TEKNINEN TIEDOTE

Kuvaus: Taka-akselin ilmajousitusjärjestelmät 5 tonnin VW / MB NCV3 -ajoneuvoihin.

Tiedotteen numero:
VBA-TB2014-003-FI

Korjaus:
03

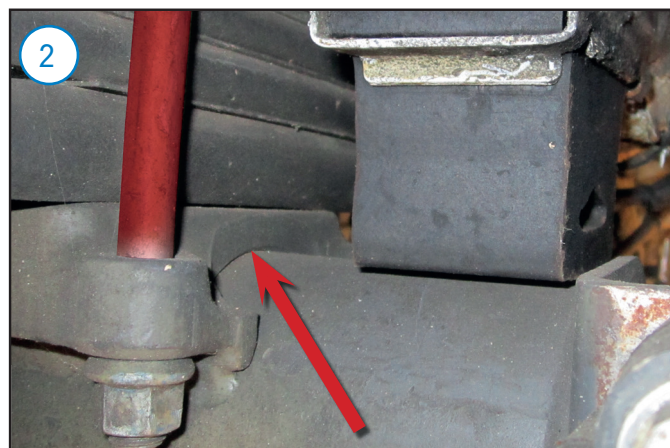
Edellä mainituissa vaihtoehtoissa jousisatulat on hitsattu ympäryksen joka puolelta taka-akseliin. (valokuva 1)

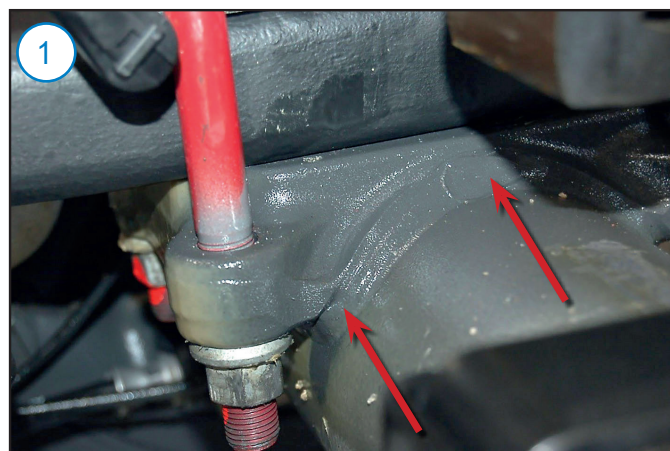
2. Maissa, joissa edellä olevaa vaihtoehtoa ei ole saatavilla, tai ajoneuvoissa, joissa ei ole täysin esihitsattua jousisatulaa (valokuva 2).

Edellyttää ylimääräisen akselivahvikesarjan tilausta ja asennusta:

VB-Airsuspension-osanumero: 1052350105 (1 sarja ajoneuvoa kohden)

Kun asennat edellä mainittua vahvikesarjaa, noudata sarjan mukana toimitettuja asennusohjeita.
